Nos réf. : G-DG-EN-C-005-JMNG-NTD-2014-22-01

Objet : Réponses au compte rendu d'inspection du 27 septembre 2013 ICPE/Aire de stockage des résidus et ses cellules de suivi

Vos réf. : Courrier DIMENC du 10 octobre 2013 - CS13-3160-SI-2564

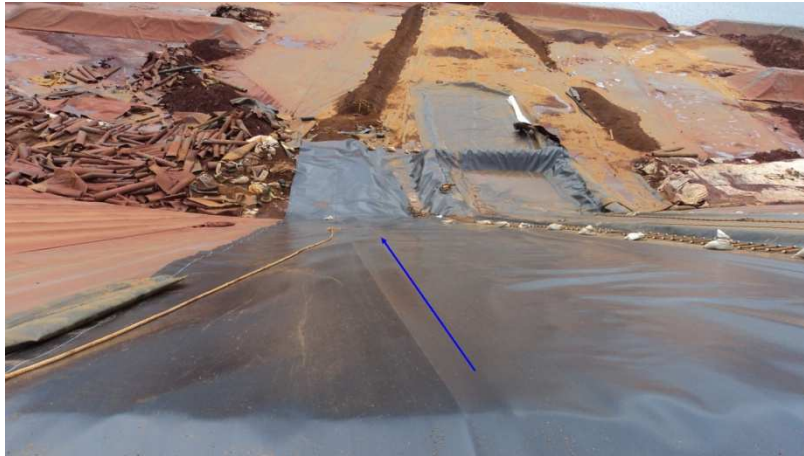
On a donc un matelas au-dessus de la géomembrane primaire qui recouvre la banquette composé du bas vers le haut par :

- Une géomembrane
- Un géotextile
- Une bande de convoyeur
- Un géotextile
- Une géomembrane

Les géotextiles et les couches de géomembrane sont soudées entre elles.

Même dispositif sur le talus avec une géomembrane sacrificielle (ligne bleue), soudée à la géomembrane primaire. Un géotextile placé dessus (ligne rouge) et recouvert par une bande de convoyeur (ligne orange). Cet ensemble est recouvert par la même succession de couche en commençant par le géotextile puis la géomembrane. Latéralement les couches de géotextile et de géomembrane sont soudée entre elles.

Au sommet du talus, le "matelas" est ancré dans une profonde tranchée, et les bandes de convoyeur liées les unes aux autres par des agrafes (flèche rose).

La tranchée d'ancrage est placée en arrière de celle qui sert à tenir la géomembrane primaire (ligne rouge).

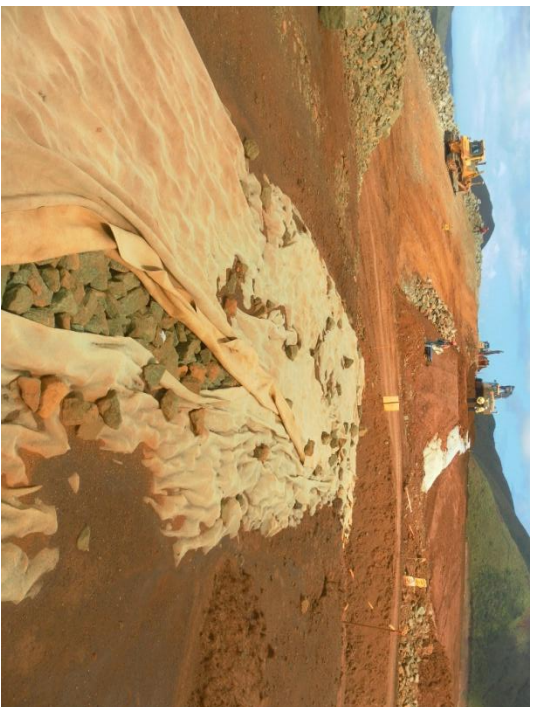
4.6.a DASA to be well fixed at ground

6.1.a Chimney drain Hole in geotextile

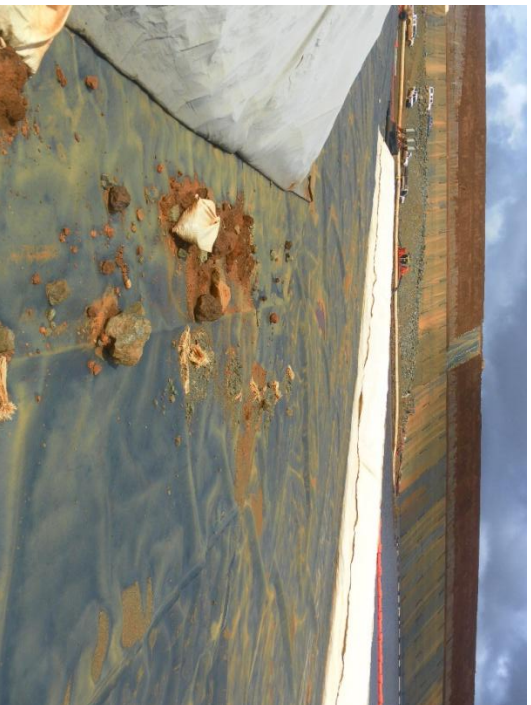
8.4.a South part of bench 206.5 and pipe to be cleaned

8.4.a South part of bench 206.5 and pipe to be cleaned

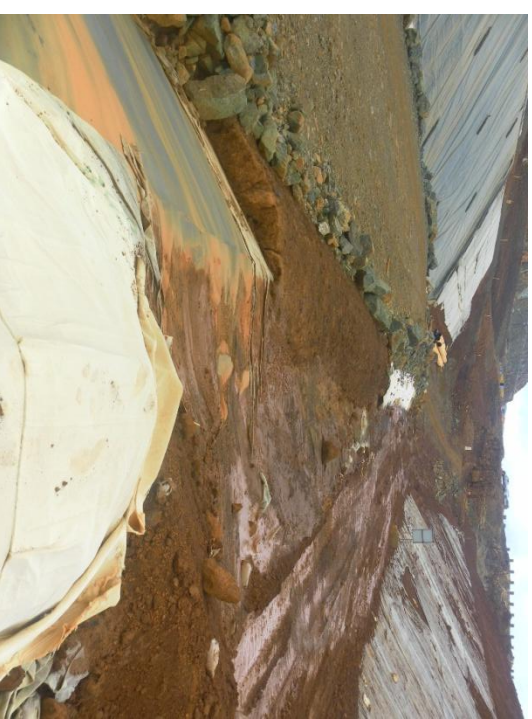
12.3.c Cleaning over RL195

13.6.a water management near barge ramp
